核四廠一號機反應爐基座第一層 EL-8200
~+4500mm 混凝土澆置專案視察報告

原子能委員會核能管制處

中華民國九十三年十一月十三日

圖二：通道上、下方小隔艙示意圖

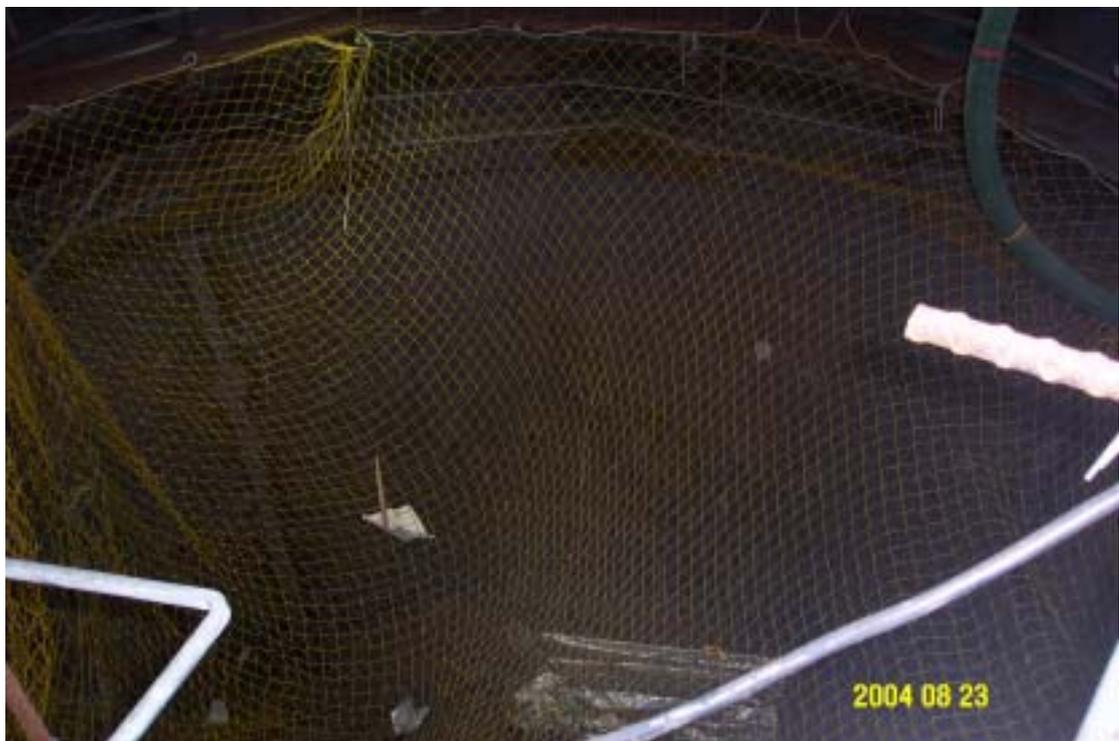
除此之外，於現場查證時，發現在設備艙門（Equipment Hatch）及人員設備通道（Personnel Air Lock）上、下方兩側各有一小塊鋼隔鈹圍成三角小格艙（Dwg. C237B-144-B008 參圖二小隔艙示意圖），依 Dwg. C237B-244-A026 Q & AC 斷面及細部 19 圖明白標示該隔艙留

有橢圓形開口（如圖三），係為加勁板內側銲接所開設之預留孔，並非混凝土澆置孔，圖面並規定開孔需以鋼板封銲。以當時作業情形來看，鋼構或混凝土澆置之經辦課似乎均未發現此問題，澆置時是否仍有銲接作業應銲接未完成，是否有無法深入澆置的未知死角等，均有必要請各經辦課查證清楚，並規劃適當作業程序後，始得進行混凝土澆置作業。

(一)在 Equipment Hatch 及 Personnel Air Lock 通道上、下方兩側各有一塊小鋼鈹圍成的小隔艙（參考圖面 DWg.C237B-144-B008），澆置計畫書中未說明其澆置方式為何。

(二)前項隔艙留有 45x35cm 之橢圓型開口，經汽源課表示係為了內側有一加強鈹需銲接所開之口（參考圖面 DWg.C237B-244-A026 Q & AC 斷面及細部 19 圖），故該預留孔並非混凝土澆置孔，且將進行鋼鈹封銲，有以下事項請澄清：

- 1.小隔艙是否須澆置混凝土，請在鋼鈹封銲前儘速確認。
- 2.預留孔需進行鋼鈹封銲，在本次視察前似乎尚未進行封銲，恐有遺漏之可能，請全面查核是否尚有類似情形。
- 3.請加強汽源課與土木課間工作界面配合之查核機制。
- 4.請土木課全面檢查基座本體內空間，確認澆置計畫已完全涵蓋所有之隔艙。

以上事項本會已開立視察備忘錄 LM-會核-93-07（如附件一）要求台電公司澄清並改善，台電公司龍門施工處則已重新修訂澆置計畫書內容，詳細擬定各項作業及管控方式，將計畫範圍限定於本次（第一次）的混凝土澆置作業，並進行第四次的混凝土澆置性試驗，來模擬測試確認本次強塑混凝土配比進行澆置作業之工作性，是否可符合施工作業要求。在小隔艙部分，封板作業已完成，此部份之混凝土澆置則不與本次混凝土澆置同時進行，將另案以不收縮水泥漿壓力灌入，此部份作業則列入本會後續管制追蹤項目。

- 二、現場查證發現在設備艙門 (Equipment Hatch) 及人員通道氣鎖門 (Personnel Air Lock) 之上、下方兩側各有一小塊鋼隔板圍成三角小格艙，奇異公司已答覆台電公司必須填充混凝土，但現場作業有遺漏的可能，經本會要求後，施工處已全面清查無類似小隔艙，同時是否有需補鐸而未鐸者，經查證亦無類似小隔艙應封鐸而未鐸情形。
- 三、對於有頂板部份之混凝土充填方式，是否會形成氣室部份，施工處在本會要求確認下，已改採保留 20 cm 頂部不一次澆置完，而另以不收縮水泥壓力灌漿方式進行，並將前項小隔艙部分，納入此部份作業，本項本會將列為持續追蹤管制項目。
- 四、混凝土配比採用 DHII-9.5-21-F15-C 流動化劑的強塑性混凝土，均滿足設計規範對 ASTM C1017 之規定，採用 28 天齡期 4000psi 的設計配比，亦滿足設計規範對 91 天齡期 4000psi 之規定，並經中興大學混凝土試驗室試驗結果超過設計要求強度。
- 五、本作業前進行澆置性試驗以模擬實際澆置時，需以何種方式進行，及可能會面臨的問題，在查證後發現本次澆置性試驗的結果在顧及混凝土充填性，而忽略試驗採用木模與實際鋼板間的差異，例如搗實敲擊測試高程位置及浮水蓄積的問題，另外包括天候防護的問題，及其他相關事項等，已請經辦課將這些經驗回饋至第二、三次的基座混凝土澆置作業中，以確實掌握實際作業的所有可能狀況。
- 六、基座混凝土澆置作業與一般其他區域混凝土澆置的作業環境有所不同，一般區域混凝土澆置時，四周並無重要設備安裝，因此無設備遭受污染的顧慮，但基座內側下方已有許多重要安全相關設備，需格外注意澆置中有混凝土噴濺、下乾井積水及設備防護的情形，由結果來看這部分為此次澆置作業美中不足之處，事後各相關經辦課也立即改善完成，相信有這次的經驗下次澆置會比
